Stellungnahmen und Behandlung der Stellungnahmen zu den Bebauungsplänen und Örtlichen Bauvorschriften

Gemeinde Kusterdingen, Landkreis Tübingen

„Kusterdingen-Süd, Teilbereich 3, 3. Änderung“

Stellungnahmen zur öffentlichen Auslegung	Behandlung der Stellungnahmen
I.	Behörden und sonstige Träger öffentlicher Belange	Frist vom 06.04.2021 – 06.05.2021

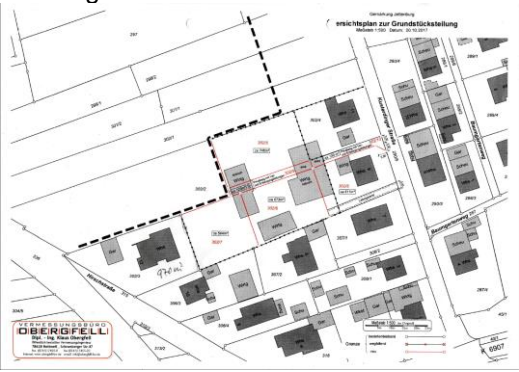
2.1.4.4	IV. Rechtswidrigkeit sonstiger zu pauschaler Festsetzungen Gleiches gilt für die pauschalen sonstigen Festsetzungen, insbesondere - zu einer Längenbeschränkung für ausschließlich landwirtschaftlich und ausschließlich gewerblich genutzte Gebäude im Rahmen der Bauweise im Bebauungsplan; - zur Begrenzung der Anzahl der „ im rückwärtigen Bereich dieser Grundstücke (hinter der straßenabgewandten Fassade des Hauptgebäudes) “ auf „ max. 4 Stellplätze “; diese Vorschrift ist zudem unbestimmt, weil bei Eckgrundstücken unklar bleibt, welches denn die "straßenabgewandte Fassade des Hauptgebäudes" sein soll. - aber auch für eine einheitliche Regulierung von Dachaufbauten (Gauben) auf den Satteldächern	Ganz generell gelten die Ausführungen zur vorstehenden Ziffer entsprechend. Bauweise: Längenbeschränkung Es ist jetzt insgesamt keine gewerbliche oder landwirtschaftliche Bebauung mit einer Baulänge von mehr als 26 m gewollt, weil Baukörper mit solchen Nutzungen in dieser Größe in Innerortslagen häufig zu Problemen zu führen geeignet sind. Stellplätze im rückwärtigen Bereich der Grundstücke Der Einwand der fehlenden Klarheit der Regelung trifft nicht zu – auf einem Eckgrundstück gibt es zwei straßenabgewandte Fassaden, für die die Begrenzung der Stellplatzanzahl gilt. Dachaufbauten

Stellungnahmen zur öffentlichen Auslegung	Behandlung der Stellungnahmen
	<ul style="list-style-type: none"> - oder für die Herstellung von Stellplätzen und Garagen in dem Entwurf der örtlichen Bauvorschriften. - Eine willkürliche und nicht für nahezu das gesamte Gemeindegebiet einheitlich mögliche Begrenzung ist auch die örtliche Bauvorschrift, wonach ab 11 erforderlichen Stellplätzen Tiefgaragen zu erstellen sind. Stattdessen müsste auch dies in Abhängigkeit von den konkreten topografischen Verhältnissen und der Baugrundstücksgröße, der Dichte des ruhenden Verkehrs und der von ihm ausgehenden Belastungen abgewogen werden. <p>Rechtswidrig ist schließlich auch die örtliche Bauvorschrift, wonach nicht überbaute Flächen „als Zier- und Nutzgärten ... zu unterhalten“ seien. Denn zum Erlass von örtlichen Bauvorschriften über die Unterhaltung von Gärten ermächtigt die angegebene Norm des § 74 Abs. 1 Nr. 3 LBO gerade nicht.</p>	<p>Die Festlegung zu Dachaufbauten wird in der aktuellen Änderung nur redaktionell zur Klarstellung angepasst. Die allgemein gehaltenen Vorgaben können in allen Dorfbereichsplänen zur Anwendung kommen und dienen der Erhaltung des dörflichen Charakters.</p> <p>Stellplätze und Tiefgaragen</p> <p>Warum es einer Differenzierung z.B. nach der Grundstücksgröße für Neubauten bei der Festlegung über notwendige Tiefgaragen bedürfen soll, ist nicht ersichtlich.</p> <p>Die Festlegung zur Anzahl der Stellplätze pro Wohneinheit wird nicht geändert. Ab einer Anzahl von mehr als zehn erforderlichen Stellplätzen pro Wohngebäude ist eine Tiefgarage zu erstellen. Ab einer gewissen Größe der Tiefgarage darf die Anzahl der Wohnungen erhöht werden. So soll erreicht werden, dass möglichst viele Autos unterirdisch abgestellt werden, damit um die Gebäude herum mehr Platz zum Spielen von Kindern, für Begegnungen und zum Aufenthalt etc. verbleibt.</p> <p>Bei typischen Mehrfamilienhäusern mit maximal fünf bis sechs Wohnungen werden in der Regel maximal zehn Stellplätze notwendig. Diese Anzahl von Stellplätzen darf oberirdisch erstellt werden. Für größere Mehrfamilienhäuser, bei denen mehr als zehn Stellplätze notwendig sind, ist die oberirdische Unterbringung dieser Stellplätze im Ortsbereich städtebaulich nicht mehr vertretbar. Darum sind ab elf erforderlichen Stellplätzen Tiefgaragen zu erstellen. Diese Vorgaben sind bei allen Dorfbereichsplänen anwendbar und unabhängig von der Lage bei einer Nachverdichtung mit größeren Mehrfamilienhäusern notwendig, um das Ortsbild zu erhalten.</p> <p>Unterhaltung von Gärten <i>Der Begriff der Unterhaltung wird auf den zutreffenden Hinweis gestrichen.</i></p> <p>Die folgende bislang bereits enthaltene Passage in Punkt 8. der Örtlichen Bauvorschriften wird ersatzlos gestrichen: „...Zier- und Nutzgärten anzulegen und zu unterhalten.“</p> <p>BV: wird teilweise berücksichtigt</p>
